改善箇所説明図

エアバッグコントロールユニット

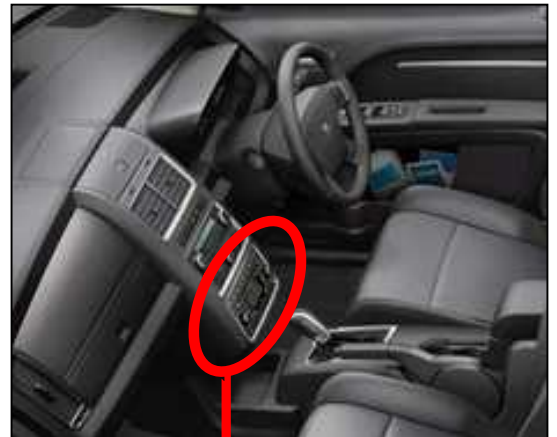
基準不適合発生箇所

エアバッグコントロールユニットにおいて、当該ユニットの基板の製造が不適切なため、エアバッグ等の点火装置を制御するICチップが腐食することがある。そのため、そのままの状態で使用を続けると、腐食が進展し、ICチップ内の電子回路が短絡、最悪の場合、意図せずにエアバッグが展開および、シートベルトプリテンショナーが作動するおそれがある。

改善の内容

全車両、エアバッグコントロールユニットを良品に交換する。

識別 : 助手席側ドアロック・ストライカー上部固定ボルト頭部黄色ペイントを塗布する。
